NOTA N°: DNIA.DEI.139.0260-25

RESPUESTA A LA INFORMACIÓN ACLARATORIA
PROYECTO: ESTUDIO, DISEÑO, DESARROLLO DE PLANOS, CONSTRUCCION Y MEJORAS PARA LAS ESCUELAS 4 DE ABRIL Y LOMA MULETO, UBICADO EN EL CORREGIMIENTO DE ALMIRANTE, DISTRITO CHANGUINOLA, PROVINCIA DE BOCAS DEL TORO” ESPECIFICAMENTE AL CENTRO EDUCATIVO DE LOMA MULETO
PROMOTOR: MINISTERIO DE EDUCACIÓN – MEDUCA
LUGAR: COMUNIDAD DE LOMA MULETO, CORREGIMIENTO DE LA GLORIA, DISTRITO DE CHANGUINOLA, PROVINCIA DE BOCAS DEL TORO
NOTA-DEIA-DEEIA-AC-0018-0602-2025

2. Plano topográfico de referencia donde se indican las coordenadas del lote.

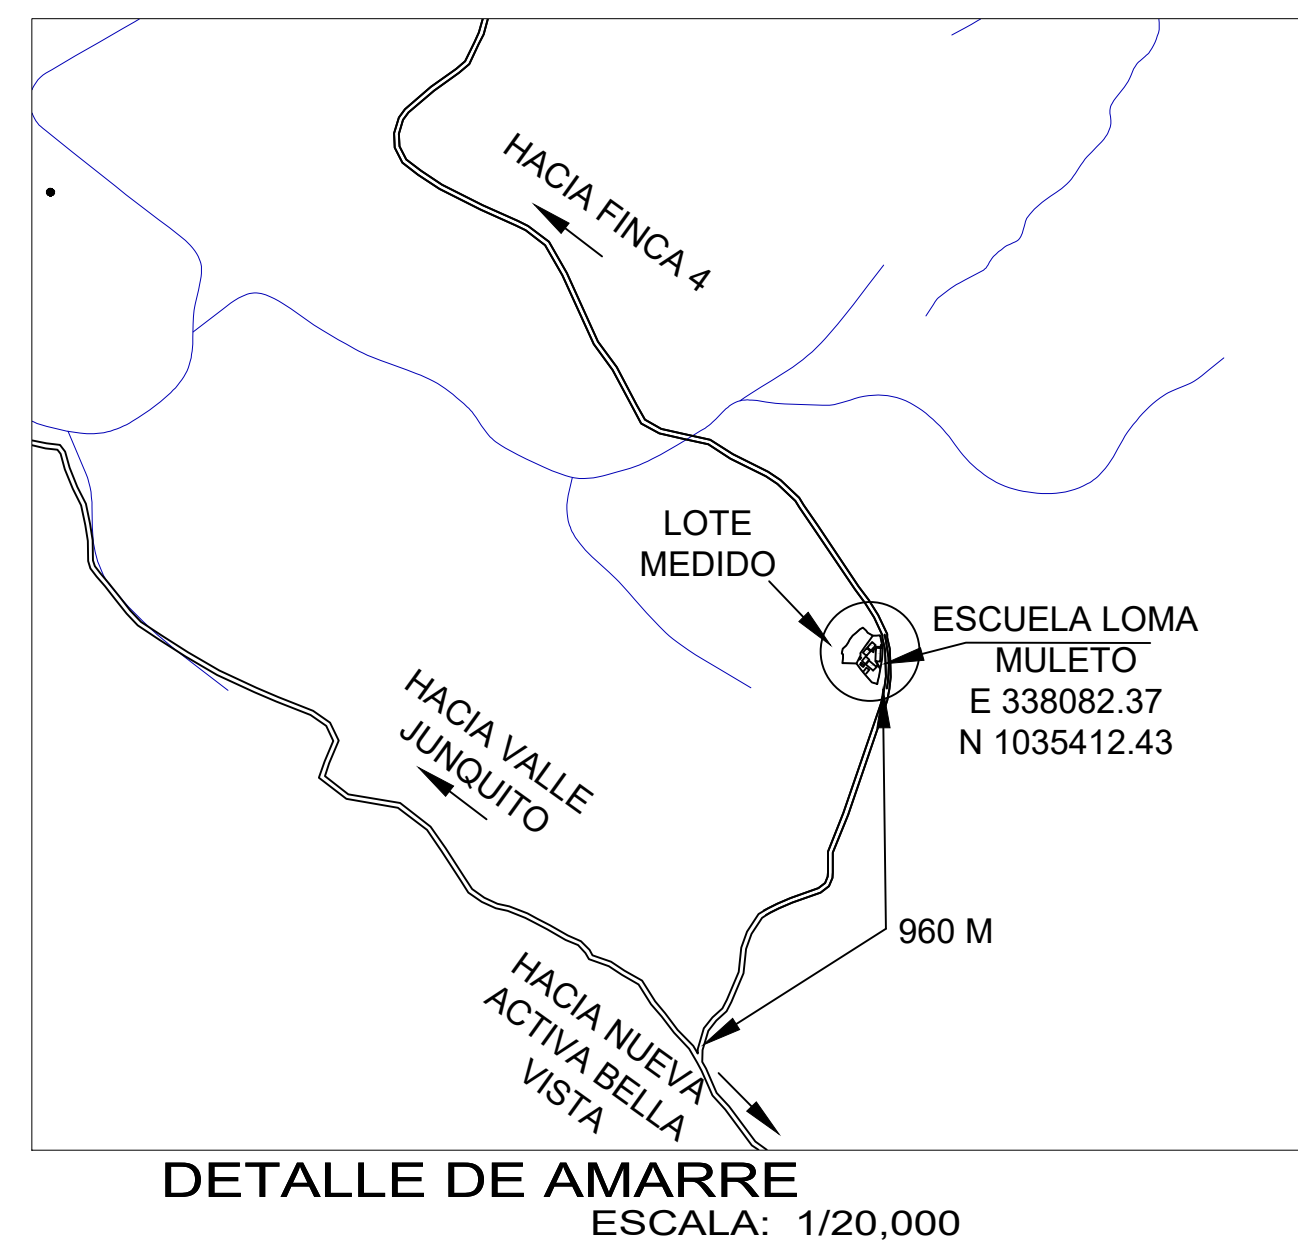
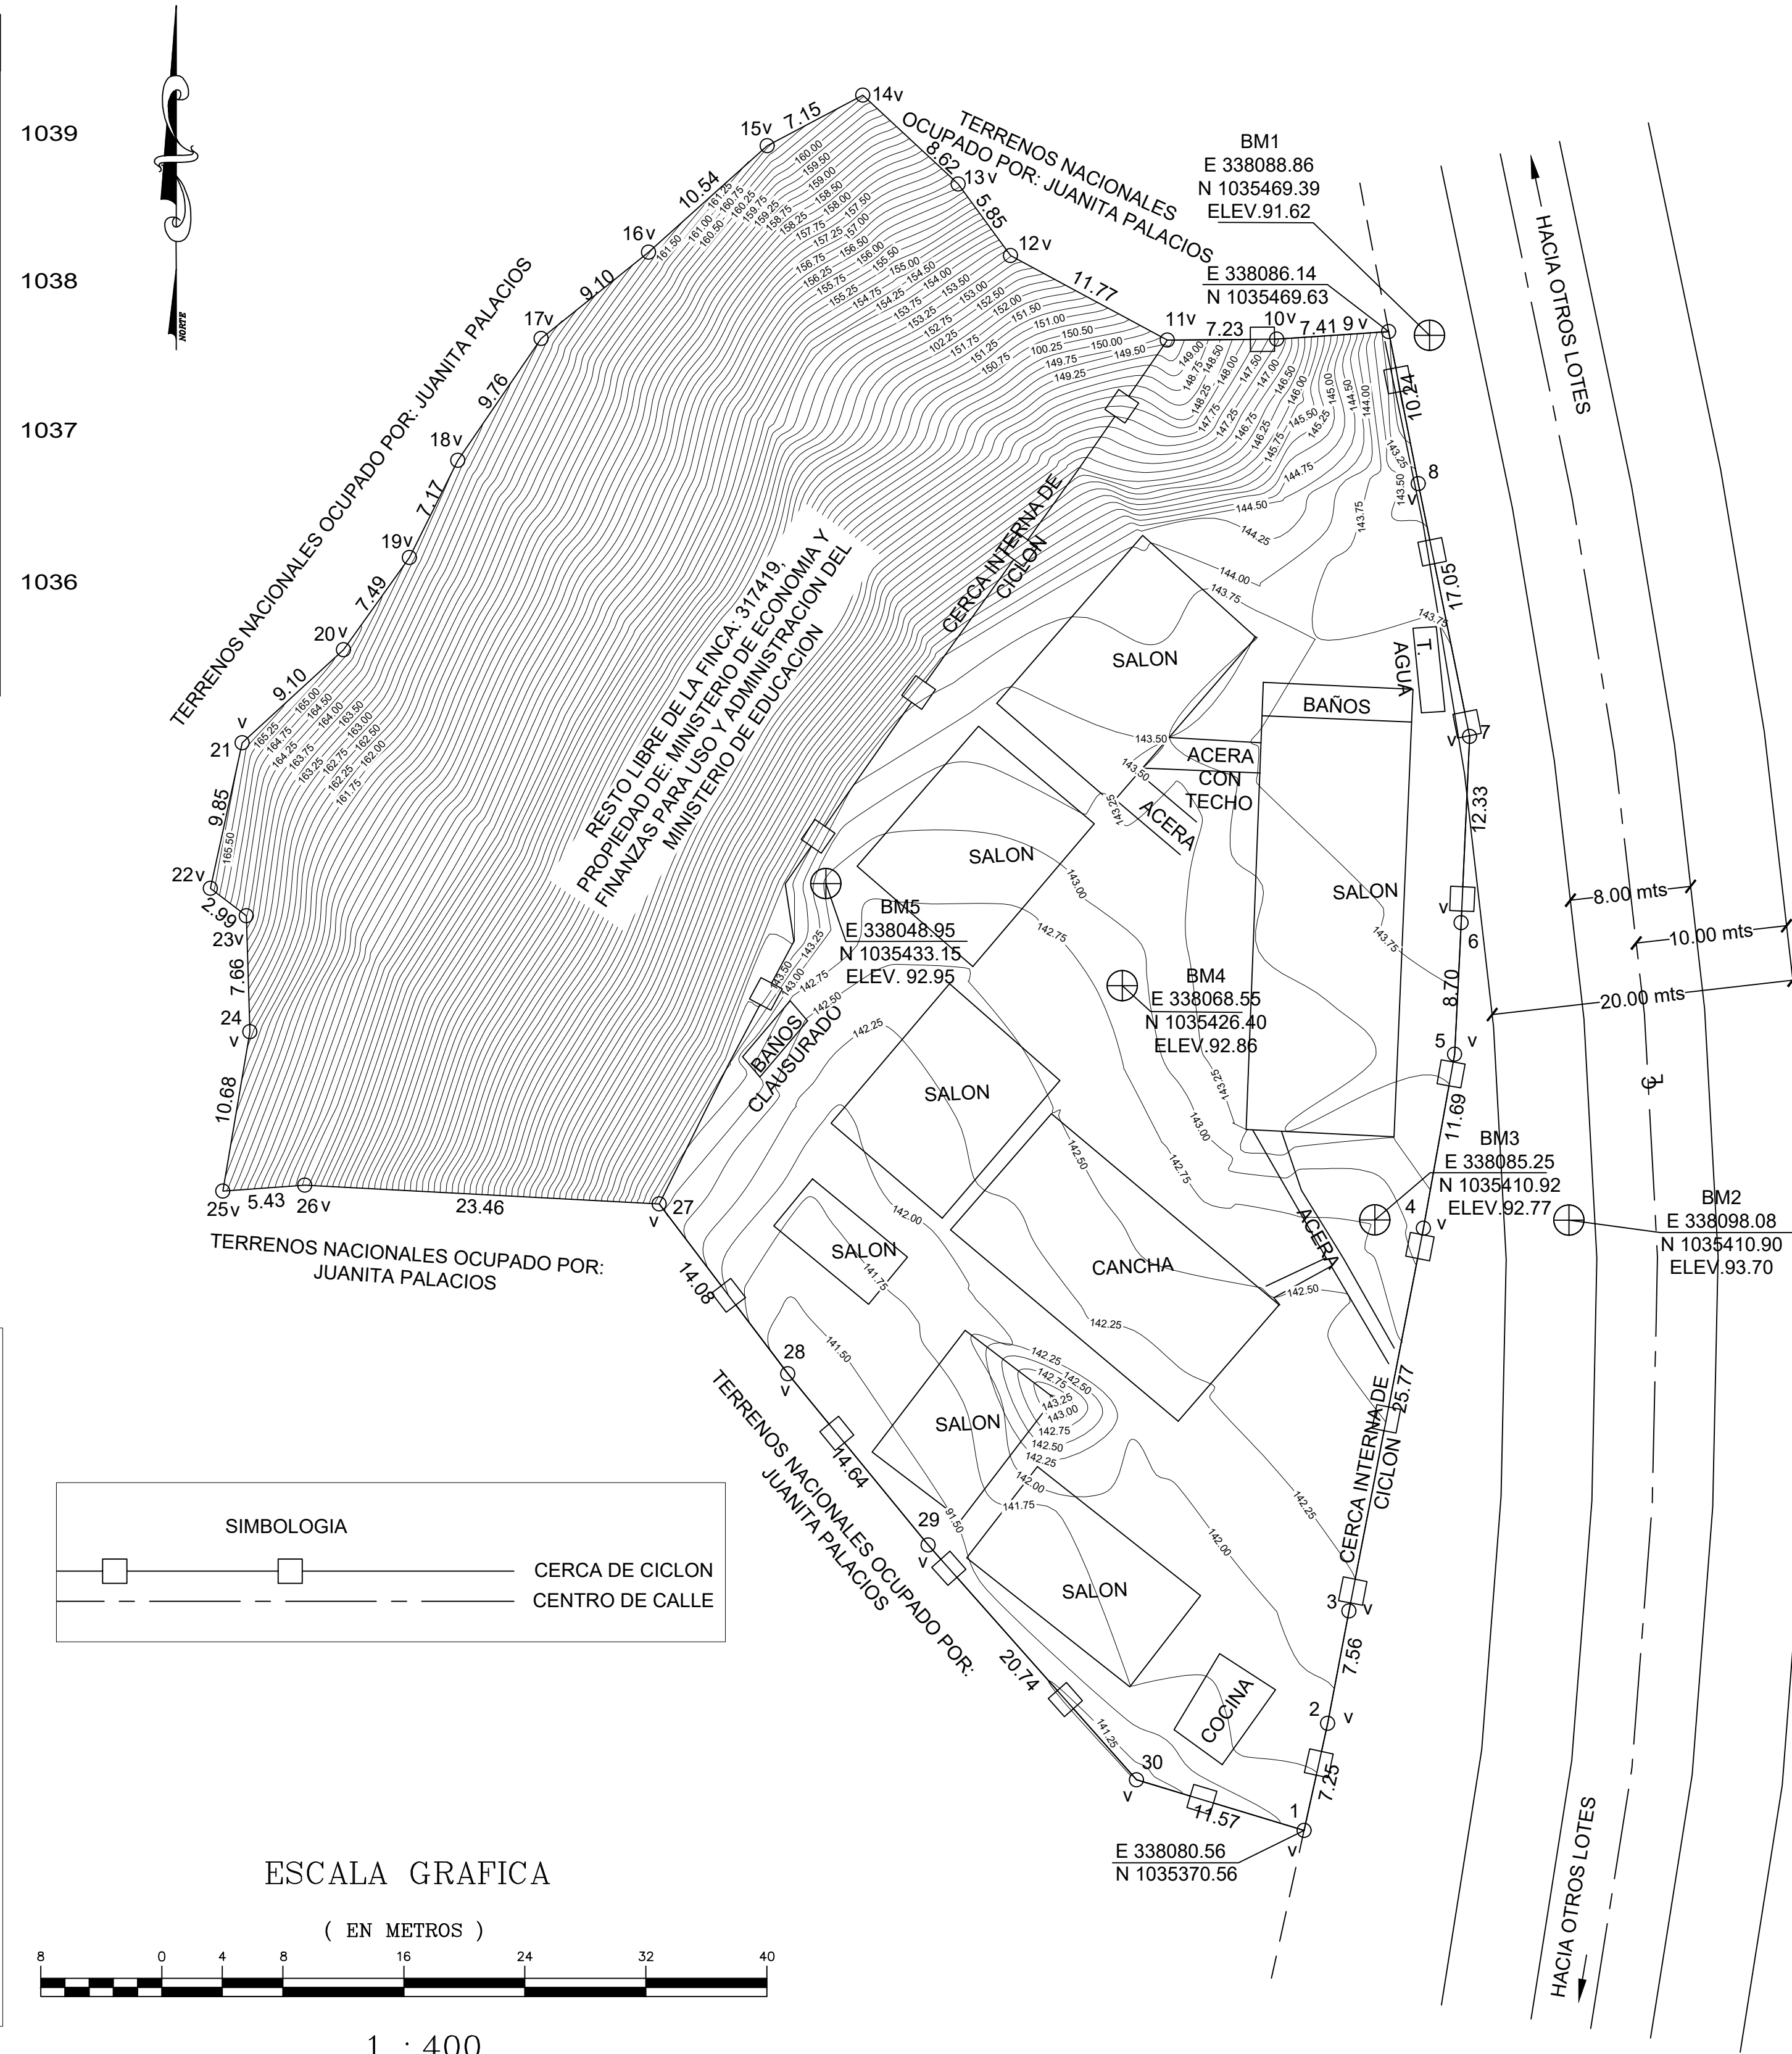
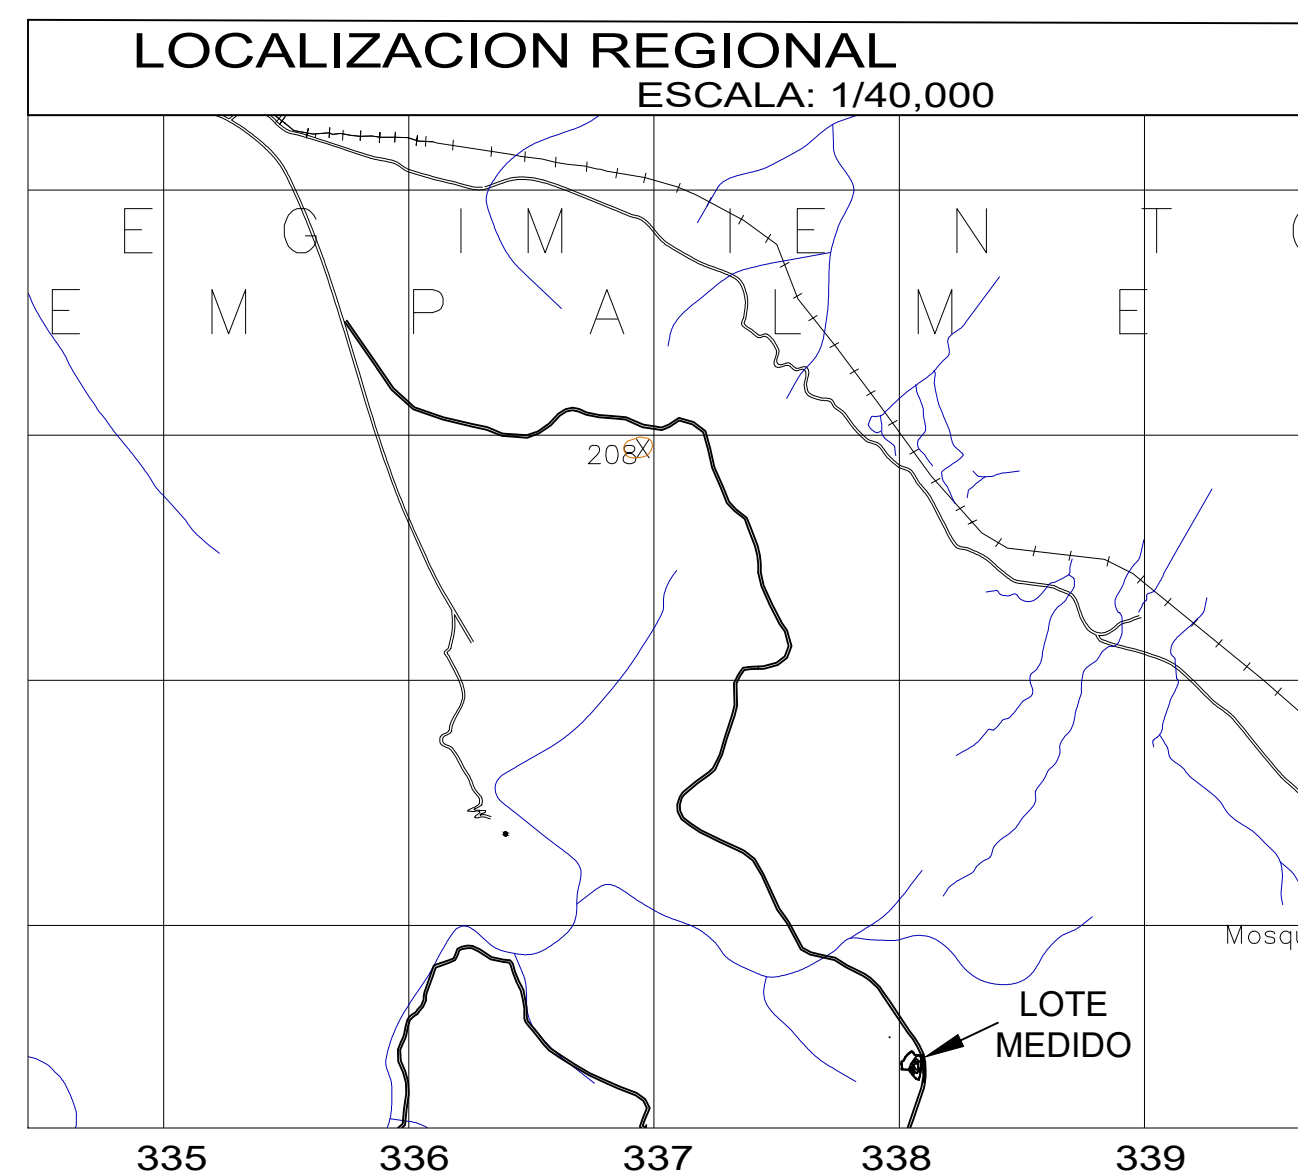
7. Mediante MEMORANDO-DIAM-0080-2025, la Dirección de Información Ambiental (DIAM), genera una cartografía donde se visualiza, que el polígono del proyecto recae sobre una zona boscosa y fuera de las infraestructuras existentes del Centro Educativo Loma Muleto; sin embargo, en la página 16 del EsIA, se presenta el plano del polígono del proyecto, donde se observa que las infraestructuras existentes del Centro Educativo Loma Muleto se encuentran dentro del polígono del proyecto, por lo que existe una incongruencia en la información presentada. Por lo antes descrito, se solicita:

a. Aclarar la ubicación del polígono del proyecto y presentar las respectivas coordenadas, acordes al sitio donde se desarrollará el proyecto.

Respuesta: Se adjunta en la sección de anexos el plano con las correcciones de las coordenadas analizadas.
